DE : SUBDIRECCIÓN TÉCNICA (E.P. Y O. SANEAMIENTO)

ASUNTO: PROYECTO DE "ADECUACIÓN DEL TRAMO URBANO DEL ARROYO TOLOTO" / SOLICITUD DE INFORMACIÓN DE AFECCIONES Y CONDICIONES TÉCNICAS DE REPOSICIÓN.

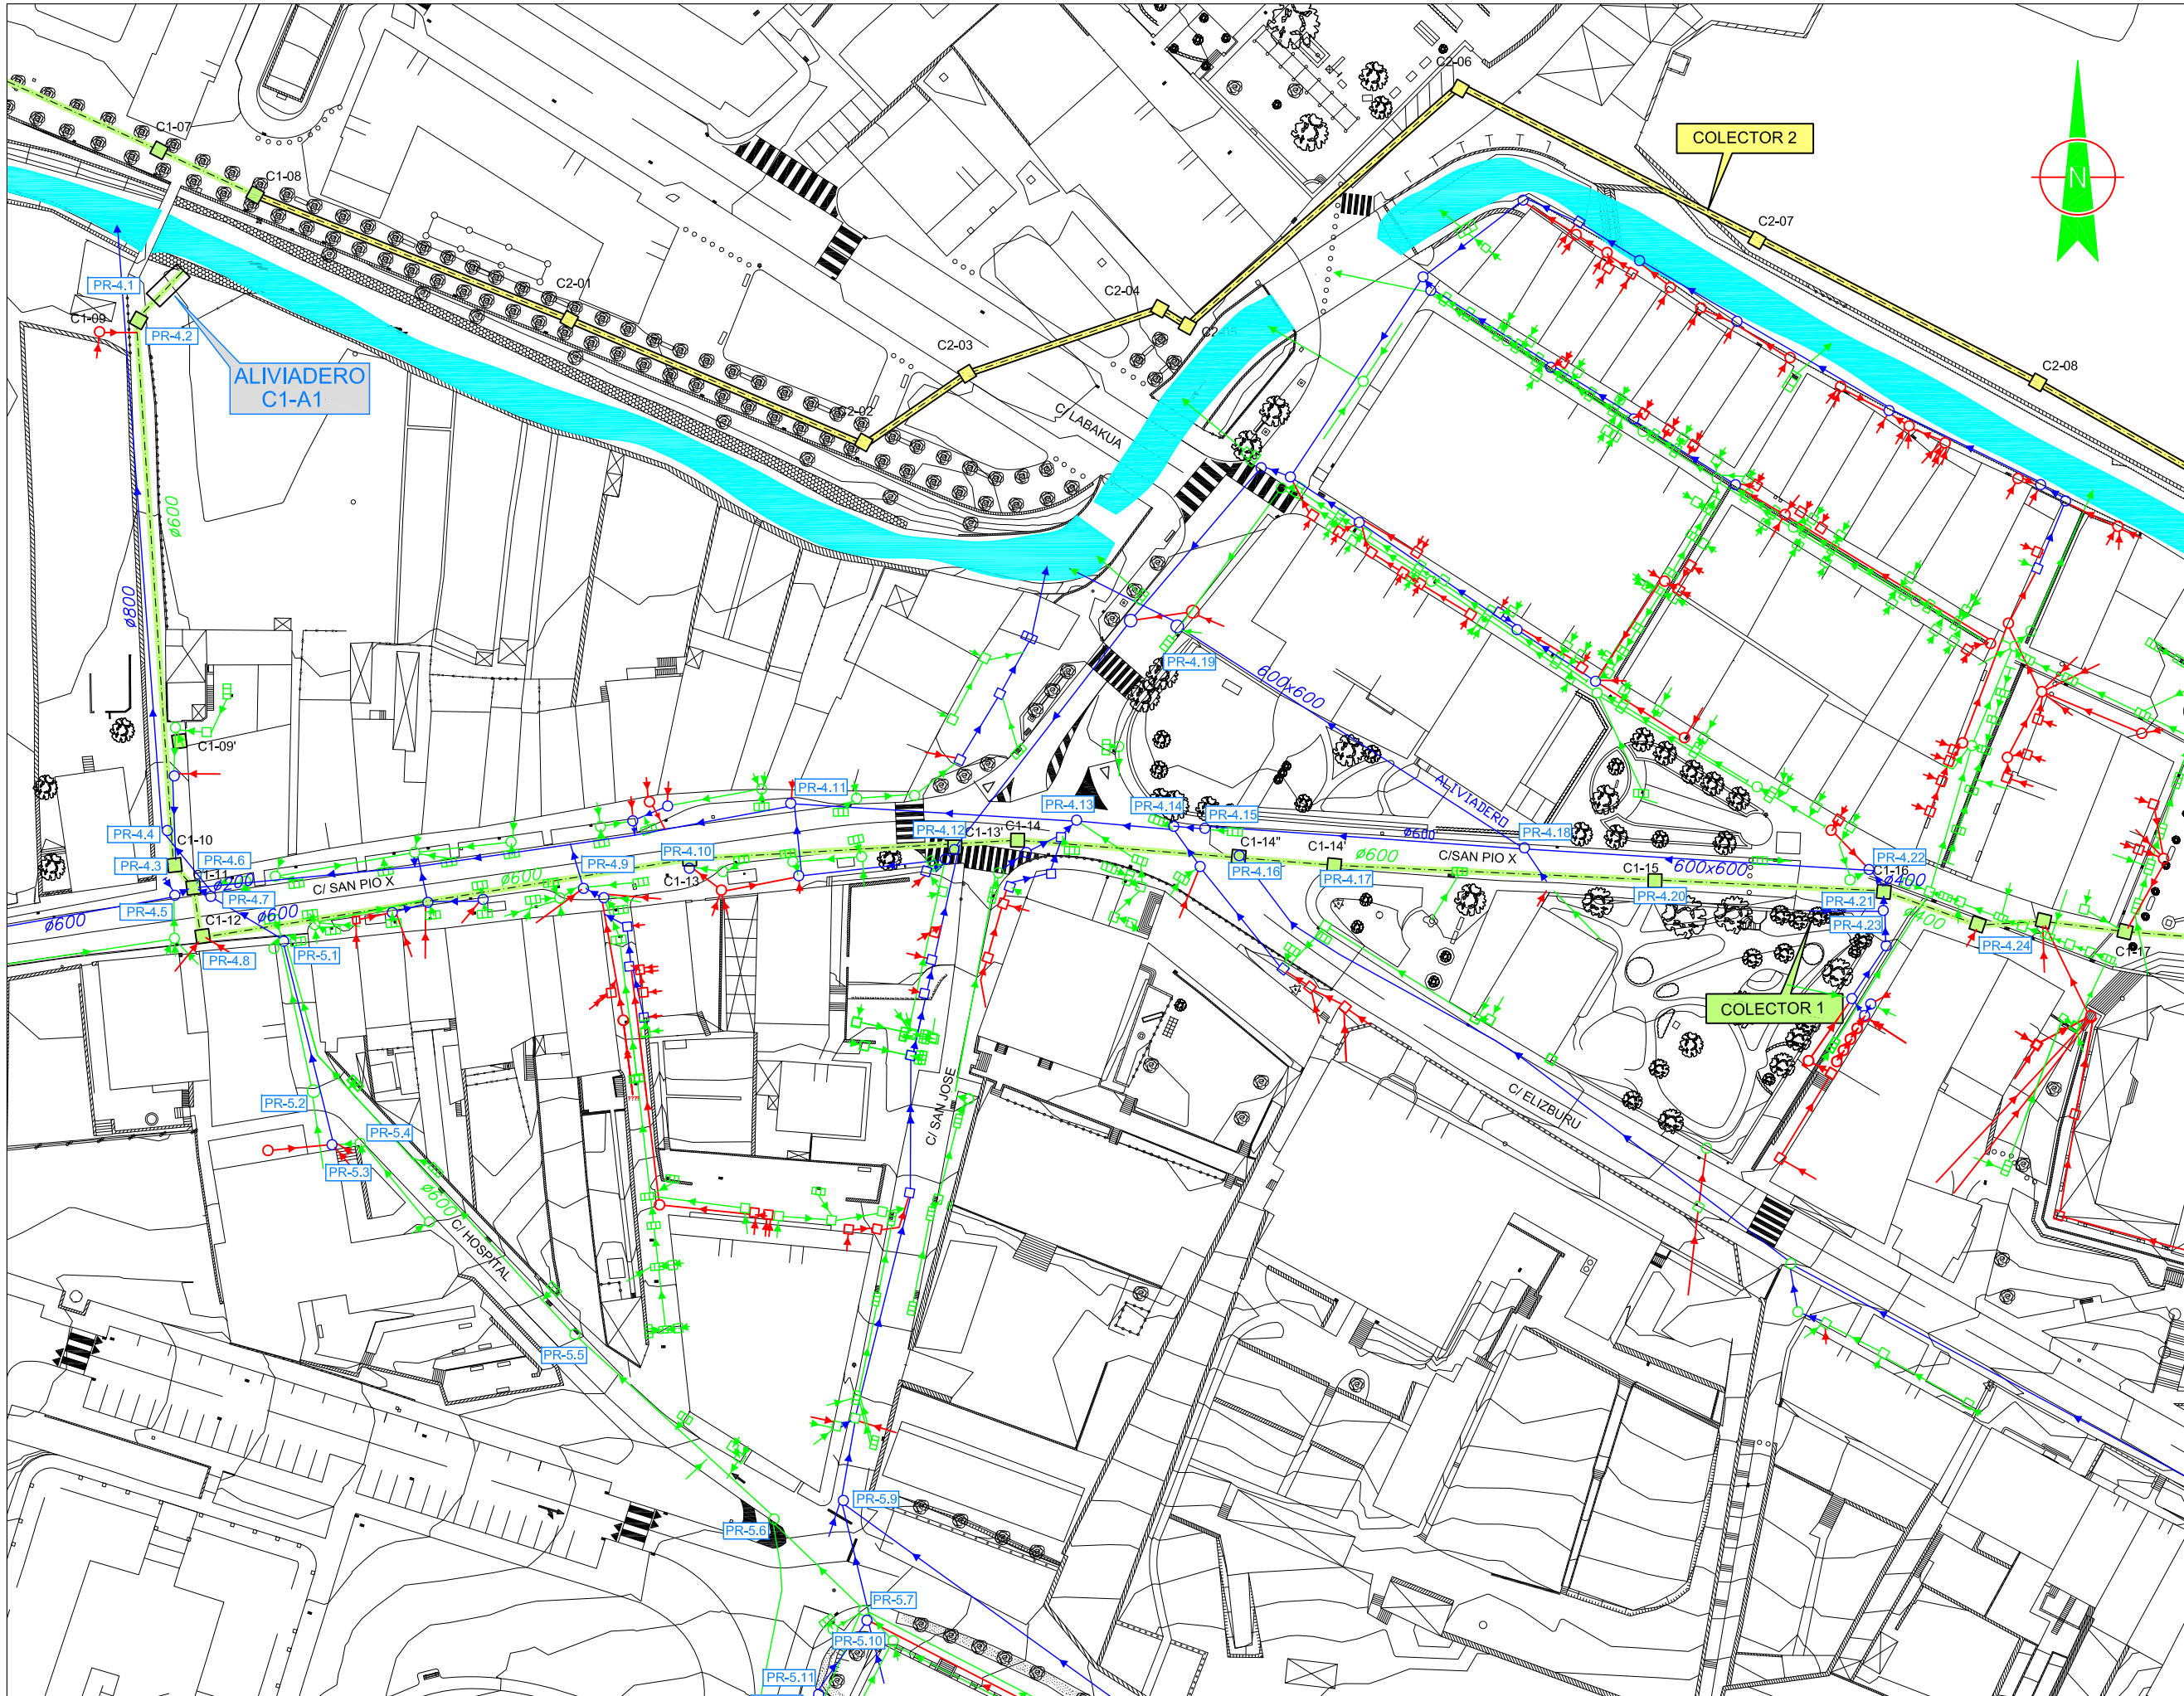
- Colector de Saneamiento de Elorrio C-2 entre los pozos C2-07 y C2-06.

La cobertura del arroyo Toloto, en la zona del citado ámbito se eliminaría, debiéndose desviar definitivamente el Colector de Saneamiento de Elorrio C-2 entre los pozos C2-07 y C1-08.

El solicitante, presenta como desvío definitivo propuesto la ejecución de un sifón, que no se acepta por parte el Consorcio de Aguas.

Posteriormente, el solicitante, presenta plano de planta y perfil longitudinal del desvío definitivo propuesto enter los pozos C2-07 al C1-08, con superposición de la rasante del colector existente.

Una vez examinada la documentación presentada, se considera viable el desvío definitivo propuesto, debiéndose redactar el correspondiente proyecto que deberá contemplar la reposición del servicio afectado de acuerdo con los criterios del CABB. Asimismo, en una segunda etapa y previamente al comienzo de las obras proyectadas el Promotor deberá solicitar la correspondiente autorización para su realización.

- El proyecto de reposición deberá incluir planos de planta y perfil longitudinal del colector repuesto, a ser posible con indicación de la línea de roca.

- El colector objeto de reposición presenta una pendiente mínima del 0,37%. En caso de que la propuesta de reposición tenga una pendiente inferior a ésta, se deberá justificar adecuadamente la viabilidad técnica de la pendiente adoptada y además deberá justificarse la imposibilidad técnico económico del mantenimiento de la pendiente indicada.

- Las aguas pluviales que se intercepten en el tramo de colector de saneamiento a renovar deberán reconducirse evitando su incorporación al colector de saneamiento.

- Los nuevos pozos a ejecutar deberán estar normalizados según la colección de pozos de registro tipo del Consorcio de Aguas.
- El desvío definitivo se diseñará adecuadamente y se deberá justificar tanto mediante un anejo hidráulico para la conducción como mediante un anejo mecánico para la clase de tubo.

- Asimismo, para evitar asientos en la conducción, en las zonas que lo requieran, así como en aquellas en que el apoyo de roca este a menos de 30 cm del lecho, se mejorará el apoyo mediante la sustitución de los 50cm del lecho de apoyo en el terreno de la tubería, por balasto o material similar.

- El hormigón a utilizar en las obras de fábrica será del tipo HA-35/P/20/IV-Qc y el recubrimiento mínimo de las armaduras será de 5cm.
- El promotor de la actuación deberá obtener las correspondientes autorizaciones de los siguientes organismos:
